廃盤製品と後継製品のご案内

【廃盤製品】デジタルサイネージ専門カタログNo.2020 ディスプレイ付き中型タイプ

【後継製品】液晶ディスプレイをシャープ製ディスプレイHWシリーズに変更

廃盤製品	後継製品
TP436CS(43型)	TP43CS1(43型)
TP496CS(49型)	TP50CS1(50型)
CM-436HLC(43型)	CM-43HLC1(43型)
CM-496HLW(49型)	CM-50HLW1(50型)
CM-556HLW(55型)	CM-55HLW1(55型)

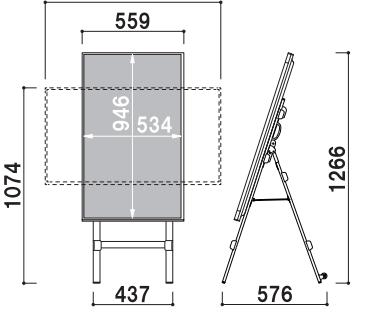
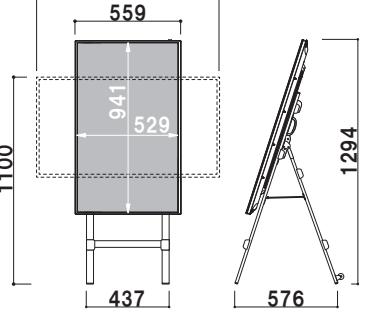
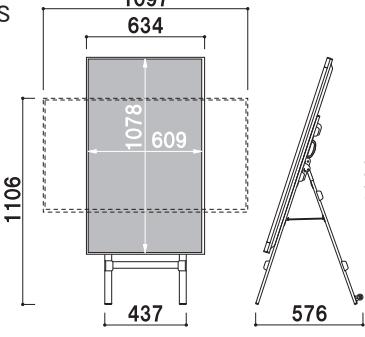
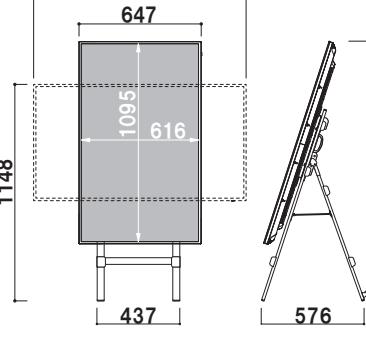
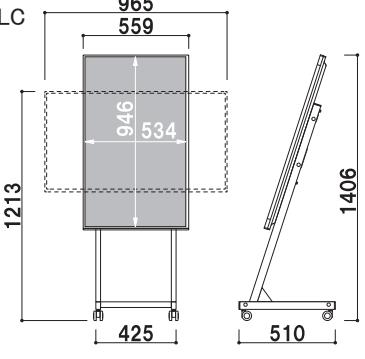
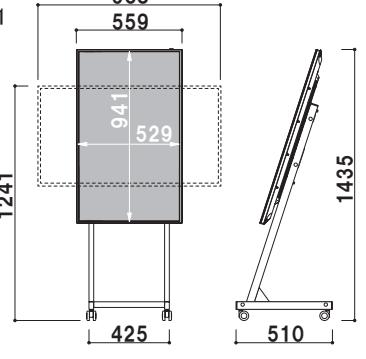
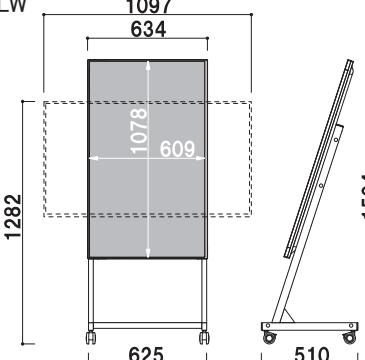
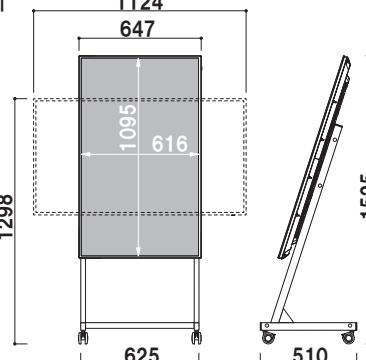
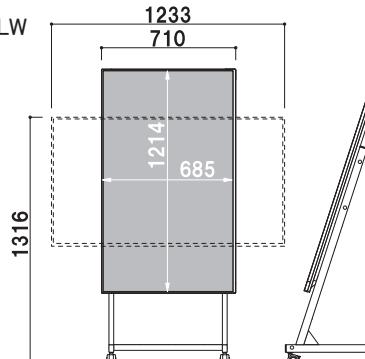
液晶ディスプレイ仕様変更点（全インチ共通）

変更点	廃盤製品	代替製品
解像度	1,920×1,080	3,840×2,160(4K)
輝度	450cd/m ²	350cd/m ²
連続稼働時間	24時間	16時間
内蔵プレイヤー	プレイリスト再生可	プレイリスト再生 <u>不可</u>
コンテンツ保存メディア	USBメモリ、SDカード	USBメモリ

※動画再生は
1,920×1,080
